Ref.: CONTRATO N° 4600010810 DE 2020 "INTERVENTORÍA TÉCNICA, ADMINISTRATIVA, AMBIENTAL, FINANCIERA Y LEGAL PARA EL MEJORAMIENTO DE LA VÍA BARBOSA-CONCEPCIÓN EN EL DEPARTAMENTO DE ANTIOQUIA.

Asunto: Respuesta oficio con radicado 2021020000501 y nueva revisión del balance de las obras.

BARBOSA SIF-2020-033

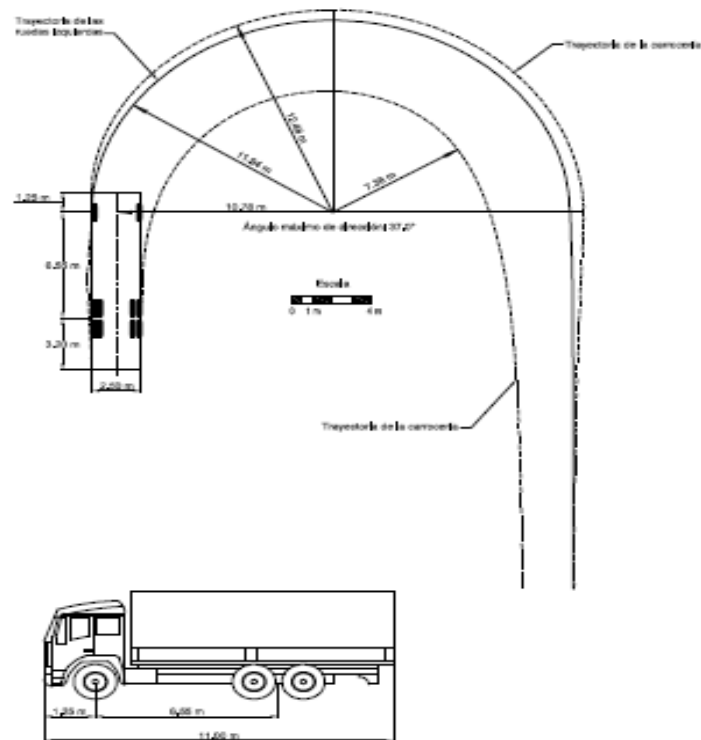
Con respecto a sobreanchos, estos son requeridos en el manual de diseño geométrico del Invias y su función es generar seguridad a los usuarios al entrar en las curvas de radios reducidos, las cuales son características y constantes en el corredor. Los sobreanchos están relacionados al vehículo de diseño, que para el proyecto es el C2G. En el presupuesto se estimaron las cantidades con los anchos estándares de la sección vial, pero no se tuvo en cuenta los sobreanchos necesarios, para que el vehículo de diseño realice el giro, sin invadir el carril vecino.

El esquema a continuación indica los requerimientos de sobreanchos para el camión de diseño, el cual debe ser cumplido, para garantizar la seguridad vial, en la operación de la vía.

Estructura del pavimento para $CBR > 15\%$

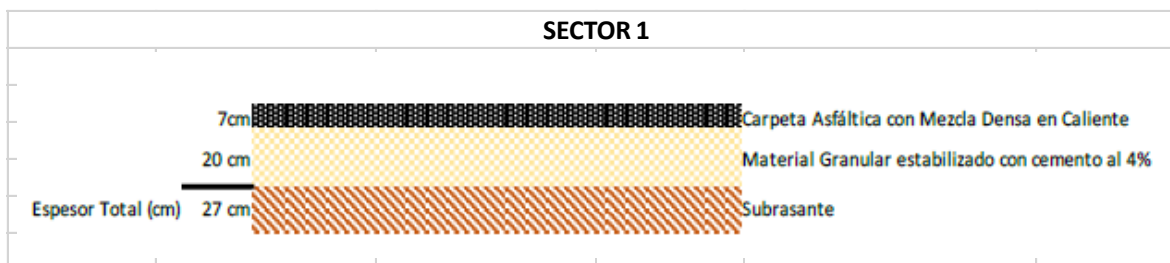
Como se informó en el capítulo de suelos, la estructura del pavimento debe ser recalculada, por inconsistencias en la variable suelos, donde en el diseño se determinó dos sectores, con estructuras variables, el sector 2 con $CBR < 3\%$ y el sector 1 con $CBR > 15\%$, que luego de la revisión de campo del tramo, se encontraron CBR entre 7% y 15%.

No es posible identificar la necesidad de realizar el ajuste mencionado, debido a que no hay comparación de los datos de la situación proyectada y actual usando la misma metodología de obtención de éstos.

Como se explicó en el numeral 3, para comparar los datos del estudio y los datos tomados en campo, es necesario la autorización de la elaboración de estudios detallados, ya sea por parte del contratista de obra o de interventoría o en su defecto por parte de la entidad contratante, toda vez que existe alerta, que genera la necesidad de efectuar una revisión.
